改善箇所説明図

基準不適合発生箇所

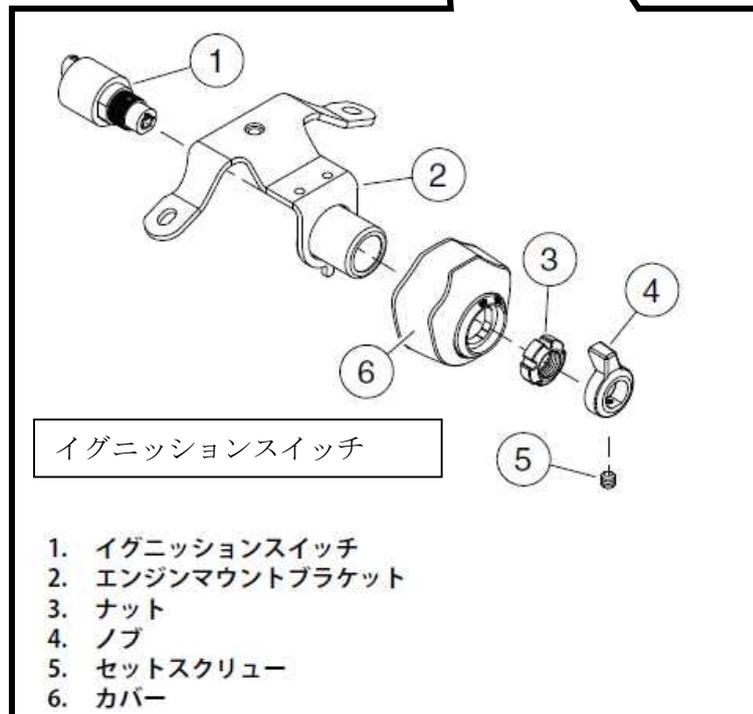
始動装置において、エンジンの振動によりイグニッションスイッチ内部の端子が摩耗し、端子間が接触不良となるものがある。そのため、イグニッションスイッチとボディーコントロールモジュール間の通信が遮断され、車体全体への電力供給が停止し、前照灯などの灯火が消えると同時に、最悪の場合、走行中にエンジンが停止するおそれがある。

全車両、イグニッションスイッチを対策品と交換する。なお、イグニッションスイッチを変更することにより、鍵が変更となるため、施錠装置もあわせて交換する。

フレームネック部分に外-2357 のステッカーを貼付する。
